טרמינל
שירותי הנדסה וברק בית בע"מ

הנדון : דירה מס' 2 ברכ' שושן צחור מס' 3 - מודיעין

חוות דעת מומחה

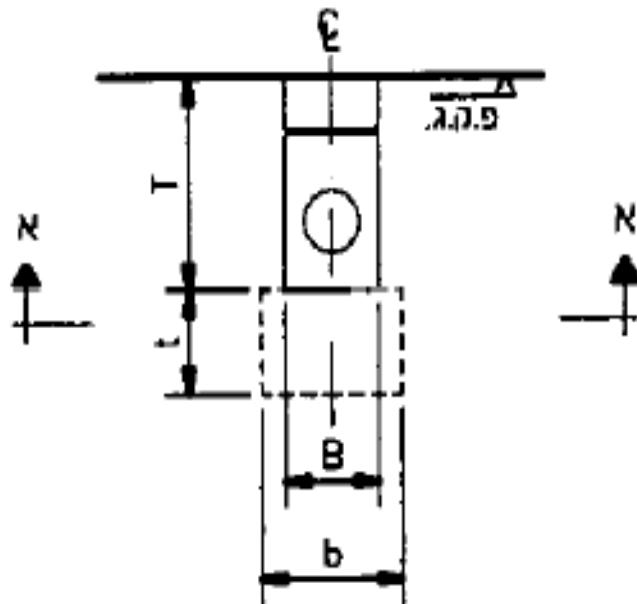
3. מילוי רווח שבוצע בין האריכים בחדר הרחצה, נעשה בחוסר מקצועית. הרובה גולשת על פני האריכים וכן פריכה ומתקורתת. נדרש היה שההרובה תהיה רק כמילוי בתוך המישקים שבין האריכים. את שאריות הרובה היה צריך לנוקת כשהיא עדין טרייה, שכן לאחר הייבוש עבודות הסרת השאריות קשות מאוד ועלולות לפגוע בפני האריכים.

- החלפה מקומית של אריחים באזוריים הניל. החלפת הריצוף כולל עבודות הפירוק, פינוי הפסולת נקיוי מצח החול / סומסום וריצוף חזרה באրיחים חדשים.
 - יש להסיר בזיהירות את מילוי הרובה הקיים ולבצע מחדש.
 - יש לנוקות בזיהירות את פני השטח של האריחים משאריות הרובה.
- .7. באמבט אשר מותקן בחדר רחצה כללי, קיימים פגמים (שריטות). אשר היו ע"פ טענת הדיירים גם בזמן מסירת הדירה לידיים.

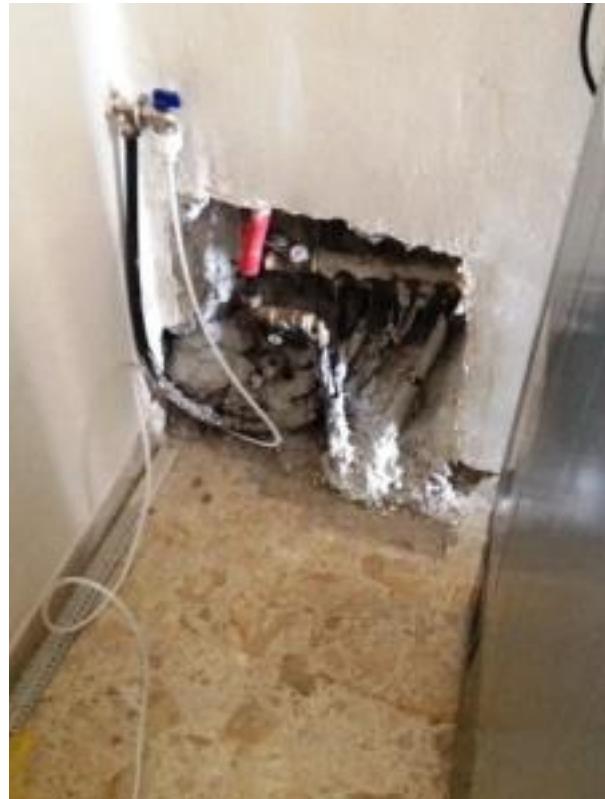
- .8. אטימה לכויה בין האמבט בחדר רחצה כללי לקיר. מים שחודרים מרוחחים שבין חיבור האמבט לבין הקרמיקה, עלולים ליצור רטיביות בקירות. הליקוי אסור עפ"י 3.12.2 בהיל'ית 1980,
- ציטוט:

א. יש לפנק ולהחליף את האמבט.

ב. אטימה בסיליקון דוחה עובש בקו החיבור בין האמבט לקיר.

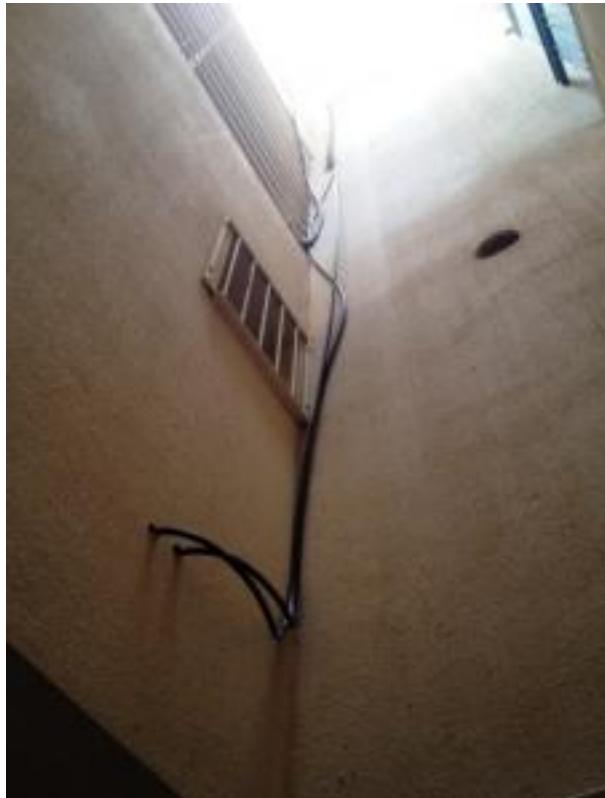
במסגרת עבודות השיפוץ הוחלפה צנרת המים בדירה הנבדקת. מעבר הצנרת בוצע (כנראה בתמונה המצורפת) באופן גלי לאורך קירות הבניין.

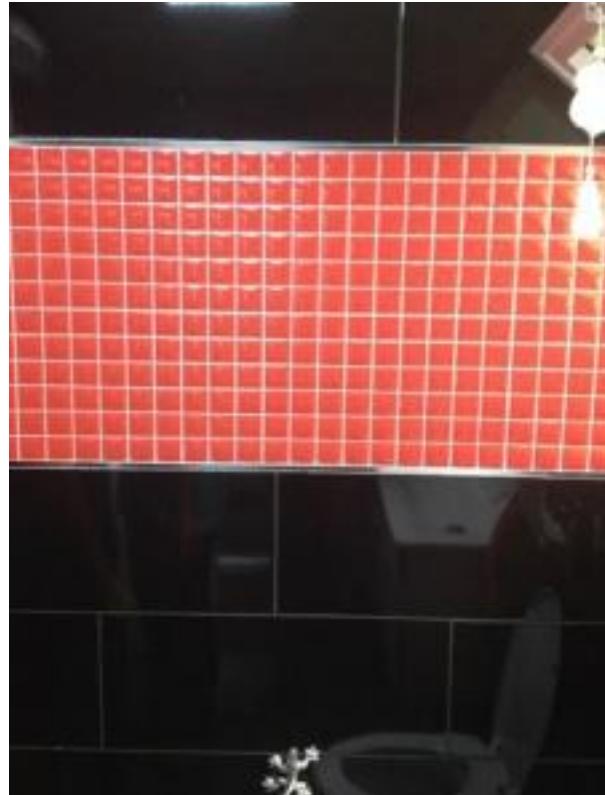
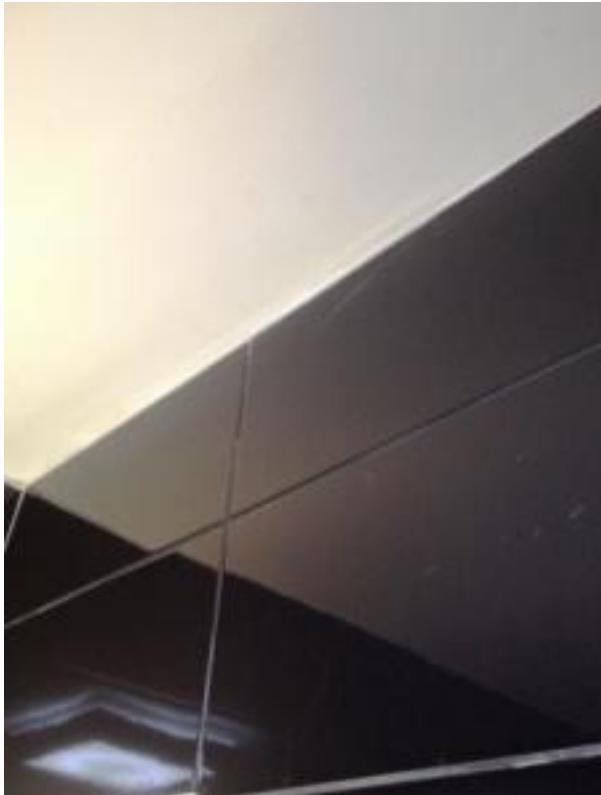
.16. בחיפוי חדר רחצה כללי (חיפוי שחור) או תרוו אריחים שביהם ציוונים לא אחידים של הדוגמא המוצבעת עיג האריחים.

הליקוי מהוות פגס אסתטי בולט לעין. הליקוי מדגיש את חוסר ההקפדה של הרץ על ביצוע העבודה באופן מדויק ותקין.
